**Европейская экономическая комиссия****Комитет по внутреннему транспорту****Всемирный форум для согласования правил
в области транспортных средств****Рабочая группа по вопросам освещения
и световой сигнализации****Девяносто первая сессия**

**Правила ООН, касающиеся источников света,
и Сводная резолюция по общей спецификации
для категорий источников света****Предложение по поправке 11 к Сводной резолюции
по общей спецификации для категорий источников света****Представлено экспертом от Международной группы экспертов
по вопросам автомобильного освещения и световой сигнализации***

Рис. 1*

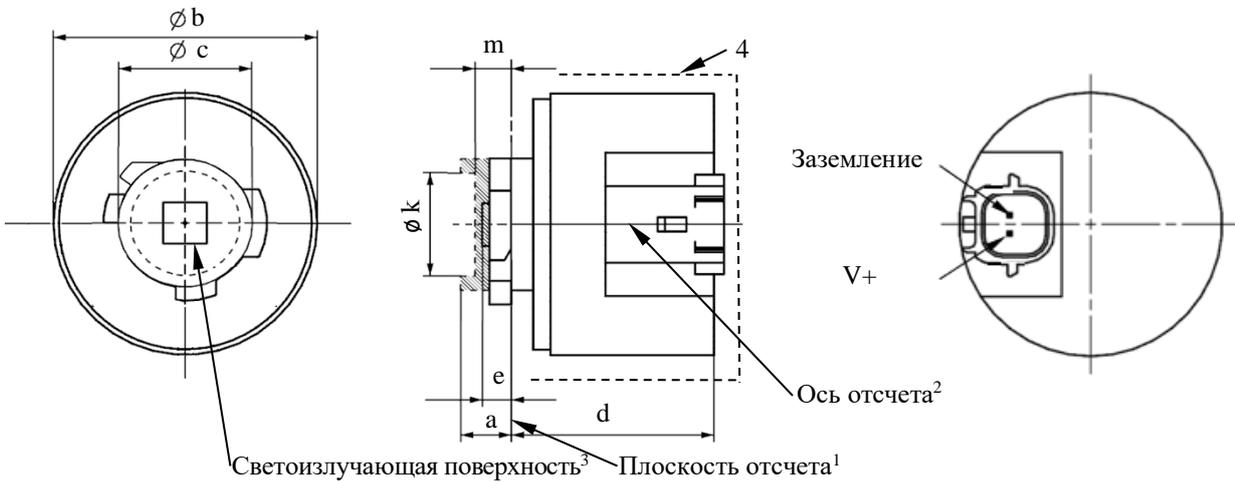
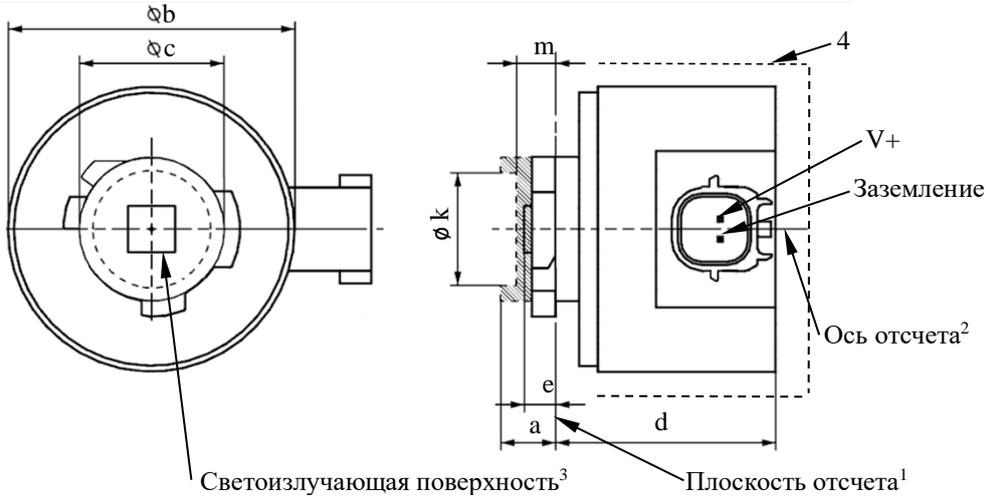
После спецификации Lx6/6 включить следующие новые спецификации Lx7/1–6: (см. следующие страницы; по одной странице на спецификацию):

Рис. 3

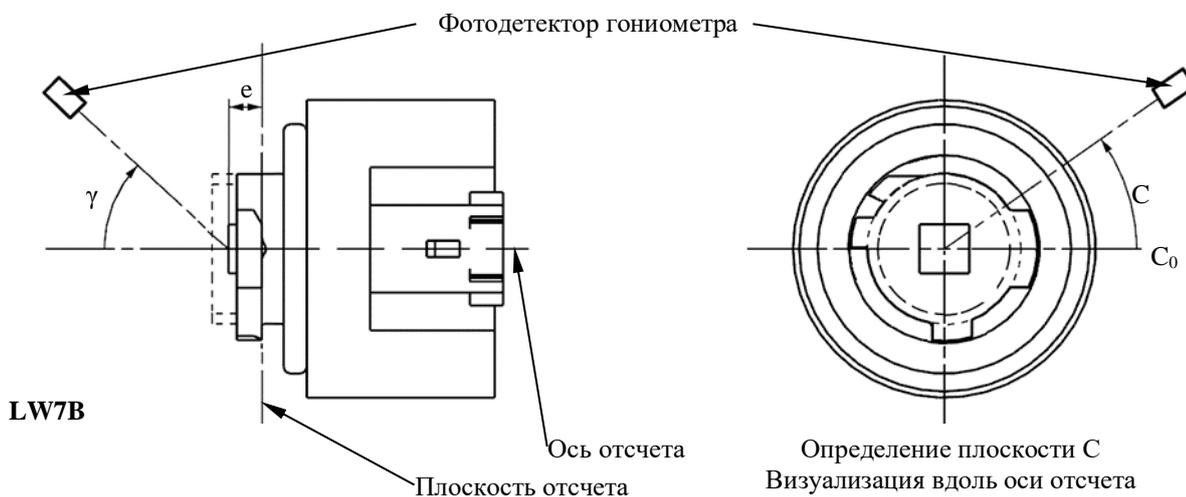
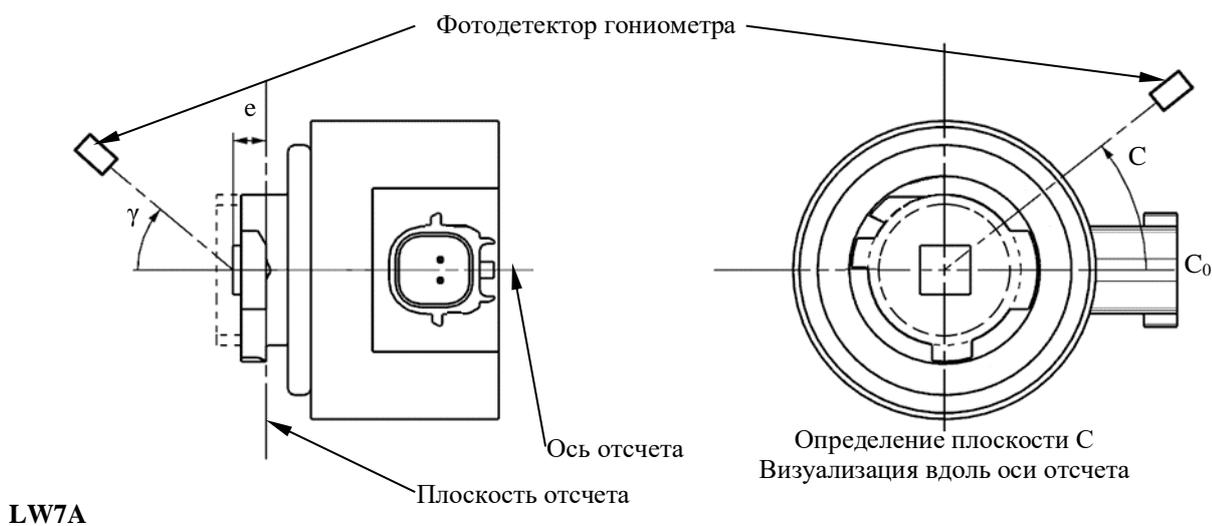
Источник света устанавливают на плоской пластине с соответствующими монтажными клеммами. Платину устанавливают на столик гониометра с помощью соответствующего крепежного устройства таким образом, чтобы ось отсчета источника света совпадала с одной из осей вращения гониометра. Соответствующая регулировка в целях измерения показана на рис. 3.
